La solution assistance

MODELE CONCERNÉ : VALBERG MFO70PXCD343C (v2) - 969841

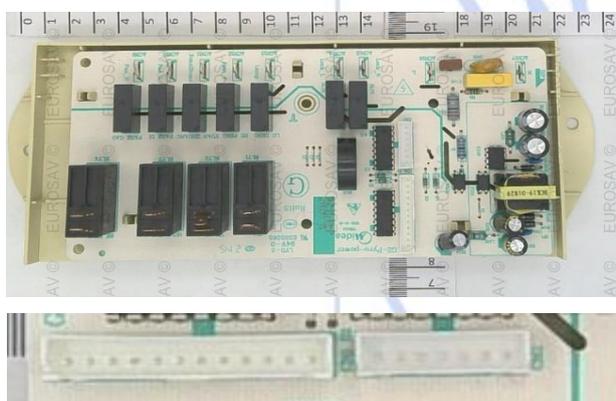
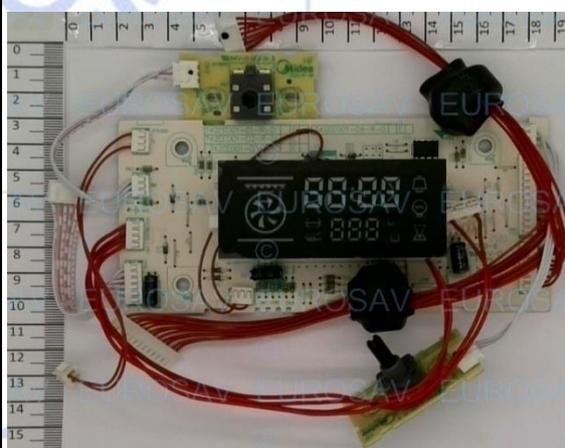
Les deux versions ne sont pas compatibles.

ELECTRONIQUE Version 1

Jusqu'à n° de série 2250 -969841-xxx

ELECTRONIQUE Version 2

A partir de n° de série 2251 -969841-xxx

Remarque: lors de l'ouverture de la porte, la cuisson et l'éclairage se coupent. Le client doit appuyer sur Départ pour poursuivre la cuisson

FME90189401
Platine PUISSANCE

FME87262373
Platine AFFICHAGE

FME90124953
Platine PUISSANCE

FME156556991
Platine AFFICHAGE
